Arq. William Enrique Taboada Díaz
Curador Urbano Primero de Montería

RESOLUCIÓN No. 048-2026, POR MEDIO DE LA CUAL SE DECLARA DESISTIDA LA SOLICITUD DE LICENCIA URBANÍSTICA DE CONSTRUCCIÓN EN LA MODALIDAD DE OBRA NUEVA PARA EDIFICACIÓN COMERCIAL Y DE SERVICIOS EN DOS (2) PISOS, CON RADICADO 23001-1-25-0251 DEL 29 DE AGOSTO DE 2025 Y SE ORDENA LA ENTREGA DE LOS DOCUMENTOS APORTADOS A LA MISMA, POR EL PETICIONARIO.

FECHA DE EXPEDICIÓN 18/02/2026

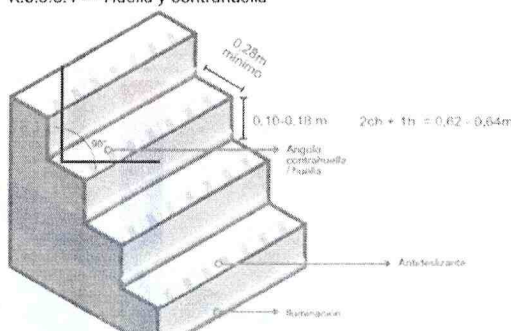
20. **OBSERVACIÓN ARQUITECTÓNICA No. 24:** Considerando que toda edificación debe cumplir con los parámetros mínimos para la protección contra incendios y la prevención de la vida de los ocupantes y usuarios, de acuerdo a la clasificación y el grupo de ocupación de la misma, se debe presentar en planos esquemáticos las plantas arquitectónicas por piso donde se muestre el cumplimiento del título K del Reglamento Colombiano de Construcción

Sismo Resistente NSR-10, para lo cual es de suma importancia tener en cuenta la clasificación de la edificación e índice de ocupación para establecer el número de salidas de evacuación, la capacidad de las salidas entre otros parámetros. No obstante, es responsabilidad del solicitante el cumplimiento de la totalidad de la norma contenida en el presente Título. Tener en cuenta lo siguiente: suficiente detalle, la localización, construcción, tamaño y tipo de todas las salidas, además de las disposiciones de pasillos, corredores y pasadizos relacionados con las mismas,

K.3.8.3.4 — Huella y contrahuella

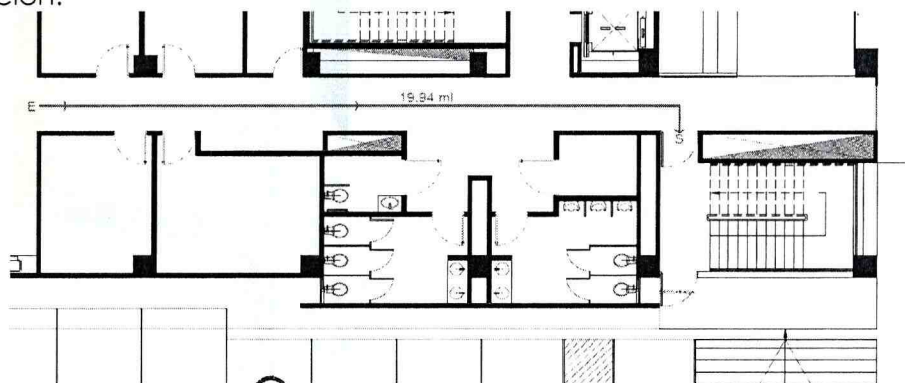
- o Se debe presentar un cuadro donde se evidencie cargas de ocupación por piso.
- o Las puertas de las salidas de los medios de evacuación deben abrir en el mismo sentido de la evacuación.
- o Las huellas y contrahuellas de la escalera deben dar cumplimiento a lo indicado en el artículo K.3.8.3.4. "Ver gráfico."

Respuesta/ En los planos aportados en respuesta a las observaciones arquitectónicas no se aportó lo solicitado en esta observación y sus subpuntos.
